NOTA ZIENSWIJZEN EN WIJZIGINGEN KUSTWERK KATWIJK

Datum: 22 januari 2013

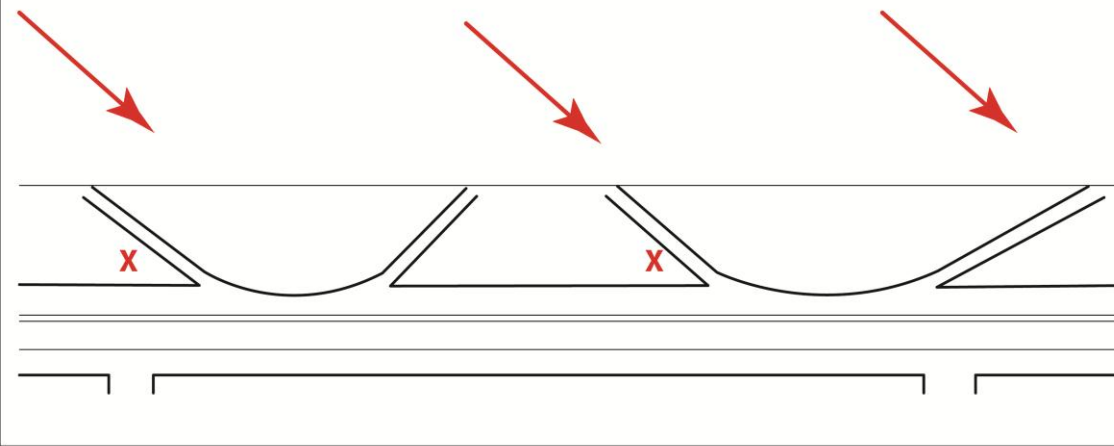
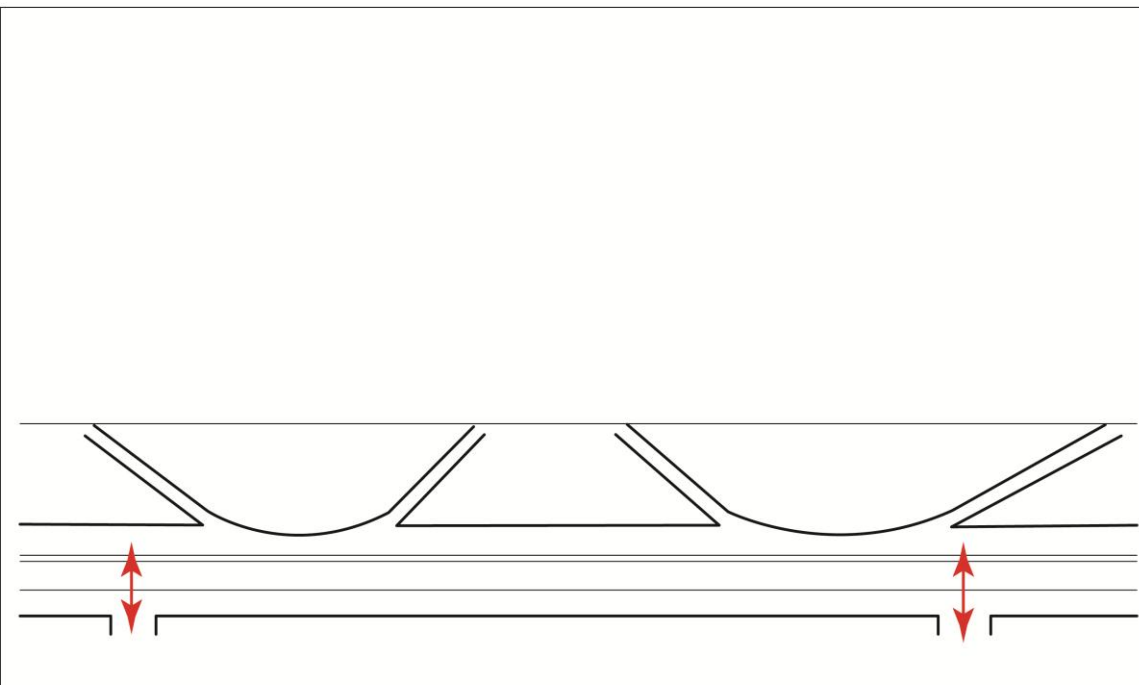
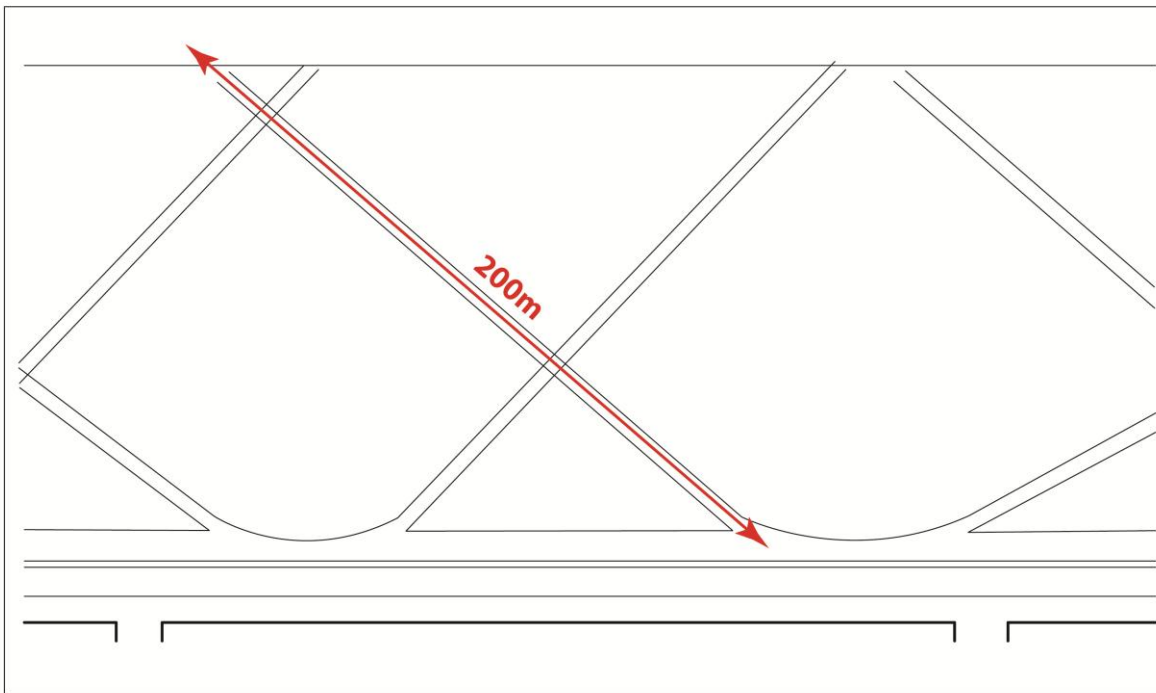
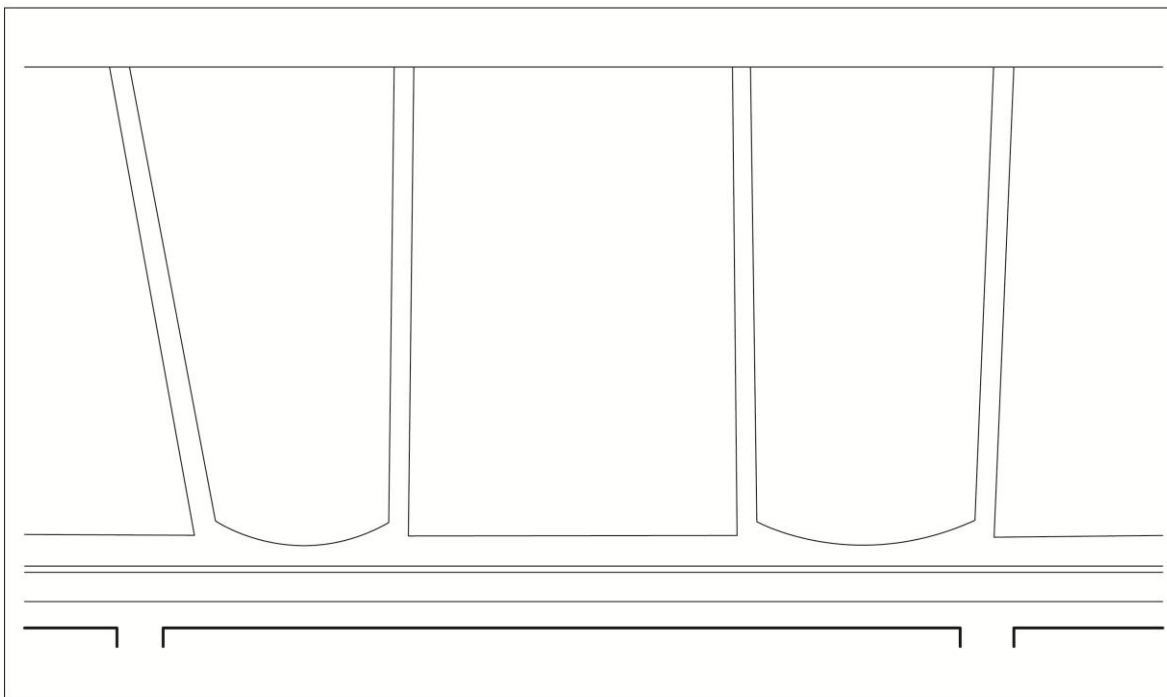
68.		
a. Reclamant maakt zich zorgen over de aansluiting van de plannen op het bestaande Boulevardprofiel (reclamant is destijds betrokken geweest bij het ontwerp van de Boulevard). Een belangrijk concept was indertijd de afwisseling tussen rechte en gebogen lijnen. Hierdoor is een "levendig beeld ontstaan, terwijl het ritme van de elementen samenhang gaf". In het nieuwe plan komt dit niet terug, volgens reclamant. Dit komt met name doordat de gebogen stukken afgevlakt worden en elke entree iets anders gemaakt wordt. Reclamant verzoekt de gemeente hier nog eens goed naar te kijken.	Het Boulevard plan dat destijds is gemaakt voor een nieuw ontwerp van de Boulevard is als uitgangspunt meegenomen voor het nieuwe ontwerp van de kustversterking. Veel waarden en principes zijn overgenomen en het ontwerp van de Boulevard is zoveel mogelijk in tact gehouden. Dit gaat in ieder geval om de volgende principes: - Het materiaalgebruik in de bestrating; - Het meubilair van de Boulevard; - Het principe van een band langs het duin; - De afwisseling in breedte van de boulevard; breed bij objectenstroken en smal bij vrije delen; - De bochten bij het begin van de overgangen. Echter, daar waar het nieuwe duin aansluit op de Boulevard zijn wijzigingen aangebracht. Door de kustversterking ontstaat er een andere relatie tussen het dorp, de boulevard, het strand en de zee. De oorspronkelijke overgang van de Boulevard naar de duinen met een duidelijke vormgeving en accentuering van de scheidingslijn van de smalle duinenstrook is door de brede duinenstrook nu minder vanzelfsprekend. De belangrijke relatie tussen het dorp en de zee met een verbijzondering van de lijn evenwijdig aan de kust wordt veel meer een accentuering van de lijnen loodrecht op de kust. De afwisselende ronde - rechte duinenlijn uit het oude plan bleek, vanwege de andere en nieuwe aard van de opgave en praktische omstandigheden, zoals stuifzandvorming (onderhoud) en de eis van Rijnland dat de overgangen zo kort mogelijk moeten zijn, niet haalbaar. Een continuering van het huidige ontwerp is vanwege huidig beleid onmogelijk. De intensiteit waarmee de duinovergangen het duin zouden doorsnijden is niet toegestaan.	BP

Ook om die reden moest gezocht worden naar alternatieven. Wel zijn de bochten bij de doorsteken richting zee in het plan opgenomen. Bovendien is getracht bij het inrichtingsplan zoveel mogelijk zicht op zee te houden, maar door de lengte vermeerdering van 25m naar 120m van de duinstrook wordt de opgave bij de overgang tussen Boulevard en de duinen wezenlijk anders. Dat vraagt om een ander ontwerp van de duinovergangen. De oorspronkelijke lange diagonalen zijn daardoor niet meer te handhaven. Bij de veranderende opgave zijn door de ontwerpers nieuwe keuzes gemaakt. Onderstaande schetsen laten zien waarom de afwisseling van recht en rond in de praktijk niet haalbaar bleek. <i>Zienswijze leidt niet tot wijziging van het bestemmingsplan.</i>	
Schetsen behorende bij antwoord op zienswijze 68a

huidig ontwerp: ongunstig gelegen op dominante windrichting

huidig ontwerp: ongunstig gelegen tegenover stratenpatroon dorp

huidig ontwerp toepassen op nieuwe kust van 120m breed : onduidelijke orientatie en lange wandelafstanden
boulevard-strand

huidig ontwerp ombuigen naar de nieuwe kust van 120m breed : Deze toepassing zou een niet toegestane toename van duinovergangen betekenen. Daarnaast levert het een ongewenst vormconflict op.

Tekening 1 behorende bij zienswijze 24b en 25e

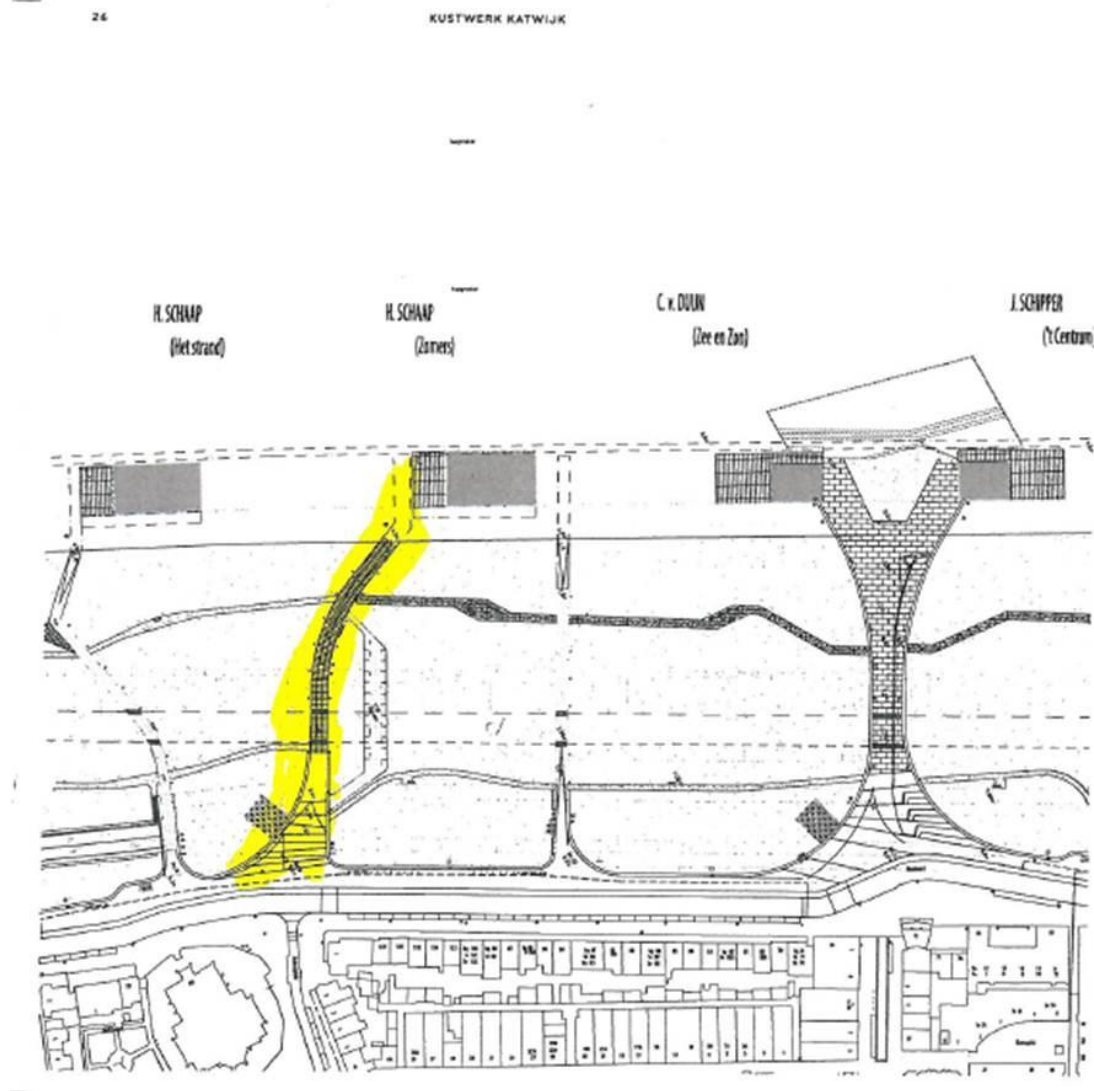
b. Reclamant verzoekt om de geplande duinovergang (zie tekening 1 behorende bij deze zienswijze in bijlage 1 bij deze Nota van zienswijzen en wijzigingen), die gezien vanaf de Boulevardlinks naast het strandpaviljoen Zomers komt te liggen, te verleggen en aan te passen zoals voorgesteld door reclamant in de wijzigingskaart, (zie tekening 2 behorende bij deze zienswijze in	De duinovergang die uitkomt bij Paviljoen Zomers neemt een bijzondere plaats in, in het nieuwe kustontwerp. Het is een van de bredere duinovergangen die ervoor moet zorgen dat Katwijk op een goede manier met de kust verbonden blijft. Deze brede duinovergangen hebben als uitgangspunt gekregen het publiek een comfortabele gang van en naar het strand te bieden. Daarom zijn ze	PP

e. Reclamant verzoekt om de geplande duinovergang (zie tekening 1	De duinovergang die uitkomt bij Paviljoen Zomers neemt een	BP

bijlage 1 bij deze Nota van zienswijzen en wijzigingen). De wijziging zoals voorgesteld dient te voorkomen dat wat betreft bereikbaarheid strandpaviljoen “Het Strand” ten opzichte van de huidige situatie er sterk op achteruit gaat. In de huidige situatie ligt het strandpaviljoen nagenoeg tegen de bovengrondse parkeerplaatsen aan. In de plannen komt het strandpaviljoen niet meer aan een duinovergang te liggen die direct in verbinding staat met een parkeervoorziening. Dit zorgt voor een minder aantrekkelijke en natuurlijk bereikbaarheid. In de voorgestelde wijziging wordt bereikt dat zowel strandpaviljoen “Het strand als “Zomers” direct aan de duinovergang komen te liggen die is aangesloten op de ondergrondse parkeergarage. Deze voorgestelde wijziging is niet strijdig met de plannen want ook reeds doorgevoerd bij strandpaviljoens “de Zeester”/ “KW 106” en de KRB noordpost/ strandpaviljoen.	zijn flauwer en hebben een hoogwaardig verhardingsmateriaal vergeleken met de reguliere duinovergangen. Voor de herkenbaarheid van deze duinovergangen is het van belang dat ze onderlinge eenheid uitstralen. Dat wordt bereikt door eenduidig materiaalgebruik en gelijke breedte. Gelet op deze eenduidigheid wordt het verzoek tot aanpassing niet overgenomen. Voor aanvullende beantwoording van deze zienswijze wordt verwezen naar paragraaf 3.1, algemeen antwoord XV – Duinovergangen <i>Zienswijze leidt niet tot wijziging van het projectplan.</i>

Zienswijze 24c en 25f

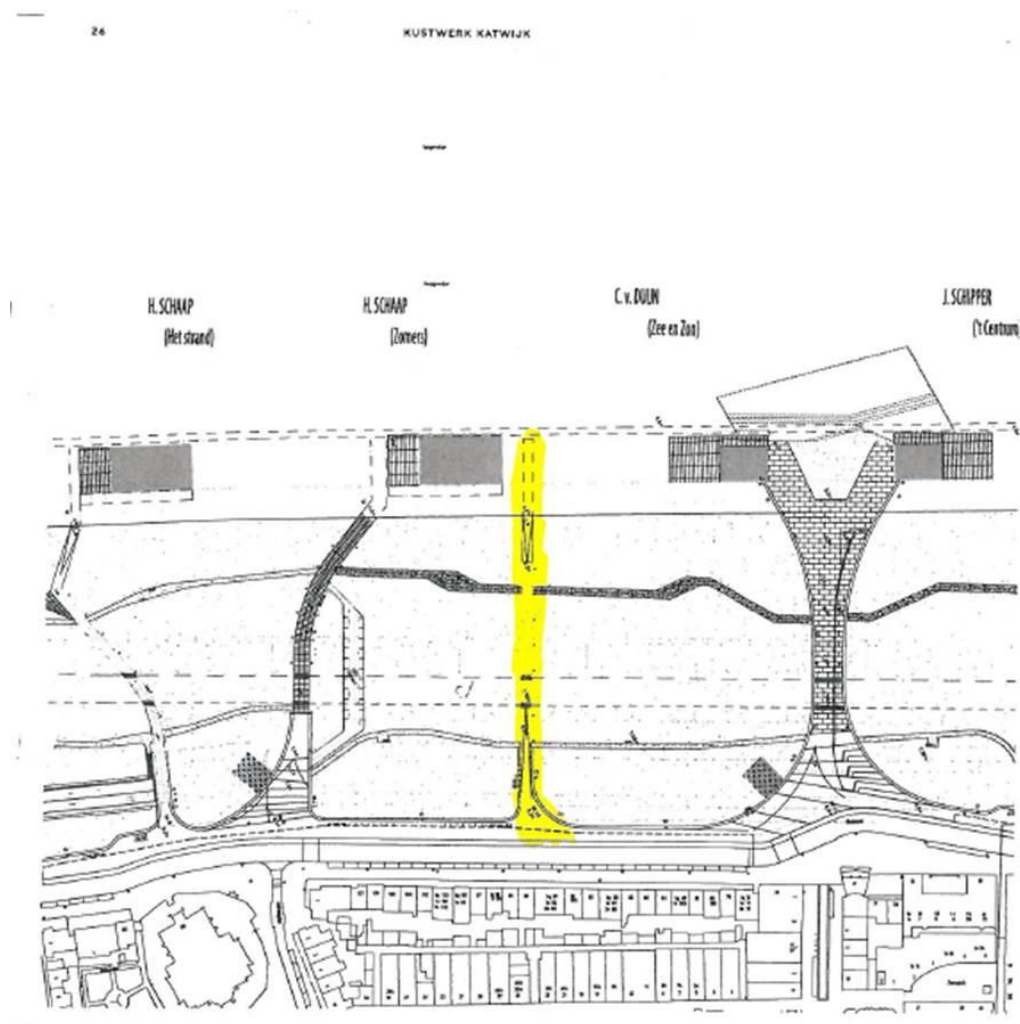
c. Verder vraagt reclamant om de duinovergang aan de noordzijde van strandpaviljoen Zomers (zie tekening behorende bij deze zienswijze in bijlage 1 bij deze Nota van zienswijzen en wijzigingen).conform de huidige situatie, weer uit te laten komen op de grens van strandvak 9 en 10 en derhalve niet volledig te verplaatsen naar strandvak 10. Deze duinovergang is voor beide strandpaviljoens van essentieel commercieel belang. In de huidige plannen is het voor het strandpaviljoen Zomers onmogelijk om in het seizoen gebruik te maken van deze duinovergang aangezien deze dan geheel uitkomt op strandvak 10.	In dit specifieke geval is in eerder overleg de afrit ten noorden van Zomers al zoveel mogelijk naar het zuiden, in de richting van het strandvak van Zomers verplaatst, waardoor deze nu zo recht mogelijk loopt en niet meer noordelijk is gericht. Verdere verplaatsing is niet mogelijk doordat de overgang dan niet op de goede windrichting kan worden gesitueerd en er geen evenredig verdeling is van de afritten over de kustlengte. Door de noordelijke afgang tegen het paviljoen Zomers uit te laten komen creëren we een ongelijke situatie in vergelijking met andere paviljoenhouders. Alle paviljoenhouders mogen gebruik maken van alle duinovergangen, ongeacht het strandvak waar de overgang uitkomt. Voor aanvullende beantwoording van deze zienswijze wordt verwezen naar paragraaf 3.1, algemeen antwoord XV – Duinovergangen <i>Zienswijze leidt niet tot wijziging van het projectplan.</i>	PP

f. Verder vraagt reclamant om de duinovergang aan de noordzijde van strandpaviljoen Zomers (zie tekening behorende bij deze zienswijze in bijlage 1 bij deze Nota van zienswijzen en wijzigingen), conform de huidige situatie, weer uit te laten komen op de grens van strandvak 9 en 10 en derhalve niet volledig te verplaatsen naar strandvak 10. Deze duinovergang is voor beide strandpaviljoens van essentieel commercieel belang. In de huidige plannen is het voor het strandpaviljoen Zomers onmogelijk om in het seizoen gebruik te maken van deze duinovergang aangezien deze dan geheel uitkomt op strandvak 10.	In dit specifieke geval is in eerder overleg de afrit ten noorden van Zomers al zoveel mogelijk naar het zuiden, in de richting van het strandvak van Zomers verplaatst, waardoor deze nu zo recht mogelijk loopt en niet meer noordelijk is gericht. Verdere verplaatsing is niet mogelijk doordat de overgang dan niet op de goede windrichting kan worden gesitueerd en er geen evenredig verdeling is van de afritten over de kustlengte. Door de noordelijke afgang tegen het paviljoen Zomers uit te laten komen wordt een ongelijke situatie gecreëerd in vergelijking met andere paviljoenhouders. Alle paviljoenhouders mogen gebruik maken van alle duinovergangen, ongeacht het strandvak waar de overgang uitkomt. Voor aanvullende beantwoording van deze zienswijze wordt verwezen naar paragraaf 3.1, algemeen antwoord XV – Duinovergangen. <i>Zienswijze leidt niet tot wijziging van het bestemmingsplan.</i>	BP

Zienswijze 24d en 25g

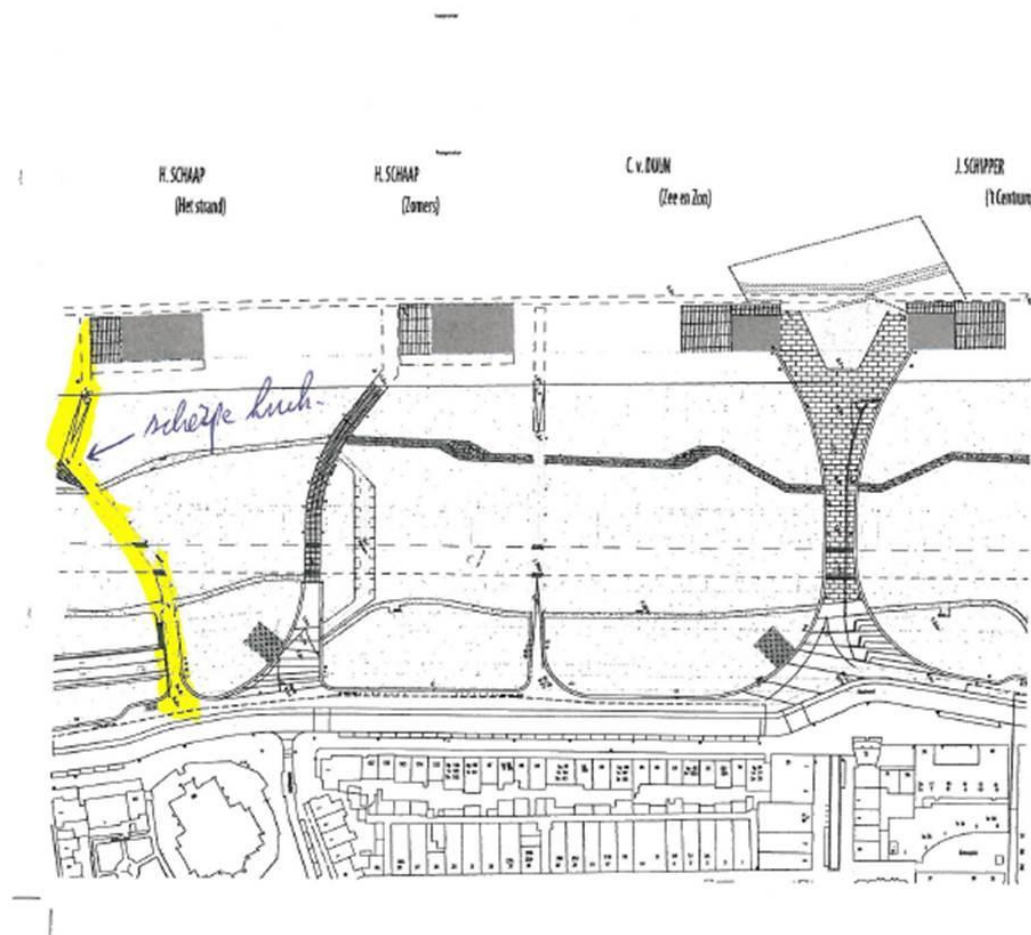
knik in de duinovergang strijdig met het uitgangspunt dat o.a. in het bestemmingsplan op blz. 58 onder het kopje 'duinovergangen' is opgenomen. Bovendien is door deze scherpe knik vanaf de Boulevardgeen zicht meer op de zee. Voorts wordt door deze knik het zicht op strandpaviljoen "Het Strand" ontnomen. Als laatste zorgt de voorgestelde scherpe knik in de duinovergang ook voor problemen bij de op – en afbouw van het strandpaviljoen en de bevoorrading.	verblijfplaats met zicht op zee. De scherpe knik in de helling in de duinvoet kan inderdaad voor logistieke problemen zorgen. Hiervoor heeft de projectorganisatie inmiddels maatregelen getroffen in de nadere detaillering van het ontwerp. De afrastering naast de duinovergang wordt iets verder verwijderd van het pad zodat er meer ruimte ontstaat voor draaiende voertuigen. Door deze maatregelen blijft het ontwerp voor het oog gelijk maar zijn alle functies mogelijk. De overgang heeft nu een bocht van 45 graden en 2 meter extra vrije ruimte (gefixeerd). Naast het betonpad is er voldoende manoeuvreerruimte om de bocht goed te maken. Daarnaast worden de 'zijbermen' van de duinovergangen op deze plek verstevigd. Voor aanvullende beantwoording van deze zienswijze wordt verwezen naar paragraaf 3.1, algemeen antwoord XV – Duinovergangen <i>Zienswijze leidt niet tot wijziging van het projectplan.</i>

g. Reclamant verzoekt om de scherpe knik in de duinovergang aan de zuidzijde van het strandpaviljoen het Strand te laten vervallen, (zie tekening behorende bij deze zienswijze in bijlage 1 bij deze Nota van zienswijzen en wijzigingen). Ten eerste is deze onnodige knik in de duinovergang strijdig met het uitgangspunt dat o.a. in het bestemmingsplan op blz. 58 onder het kopje 'duinovergangen' is opgenomen. Bovendien is door deze scherpe knik vanaf de Boulevardgeen zicht meer op de zee. Voorts wordt door deze knik het zicht op strandpaviljoen "Het Strand" ontnomen. Als laatste zorgt de voorgestelde scherpe knik in de duinovergang ook voor problemen bij de op – en afbouw van het strandpaviljoen en de bevoorradings.	Specifiek geldt hier dat voor zicht op zee vanaf de duinovergangen de richting van het deel dat door de duinen gaat maatgevend is. Daar is het immers hoog. Er is bij deze overgang dus wel degelijk zicht op zee. Daarnaast biedt een uitkijkpunt op deze plek een verblijfplaats met zicht op zee. De scherpe knik in de helling in de duinvoet kan inderdaad voor logistieke problemen zorgen. Hiervoor heeft de projectorganisatie inmiddels maatregelen getroffen in de nadere detaillering van het ontwerp. De afrastering naast de duinovergang wordt iets verder verwijderd van het pad zodat er meer ruimte ontstaat voor draaiende voertuigen. Door deze maatregelen blijft het ontwerp voor het oog gelijk maar zijn alle functies mogelijk. De overgang heeft nu een bocht van 45 graden en 2 meter extra vrije ruimte (gefixeerd). Naast het betonpad is er voldoende manoeuvreerruimte om de bocht goed te maken. Daarnaast worden de 'zijbermen' van de duinovergangen op deze plek verstevigd. Voor aanvullende beantwoording van deze zienswijze wordt verwezen naar paragraaf 3.1, algemeen antwoord XV – Duinovergangen <i>Zienswijze leidt niet tot wijziging van het bestemmingsplan.</i>	BP
